## 改善箇所説明図

ドーピングコントローラユニット  
(運転席内背面)

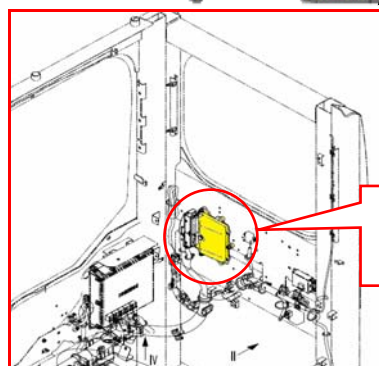
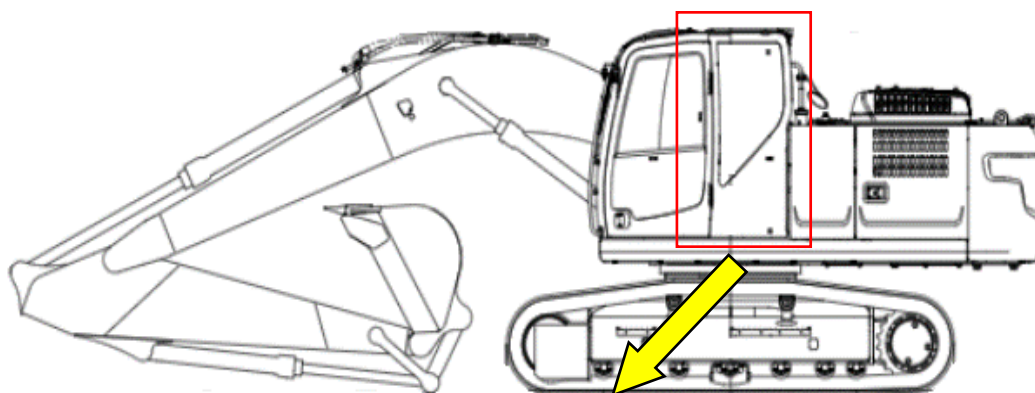
ショベル・ローダに搭載したドーピングコントローラユニット（以下、DCU）において、弊社内における組立時の部品払い出し作業が不適切であったため、制御プログラムの仕様が異なる DCU を搭載した可能性がある。

その車両を使用した場合、尿素の噴射制御が一部異なるため 2014 年排ガス基準規制適合車としての届出内容に適合しないおそれがある。

全車両、搭載している DCU のプログラムを確認する。不適切な DCU を搭載していた場合は、制御プログラムを適切な仕様に変更する。

DCU の上部に白色ペンキまたはシールでマーキングを行う。
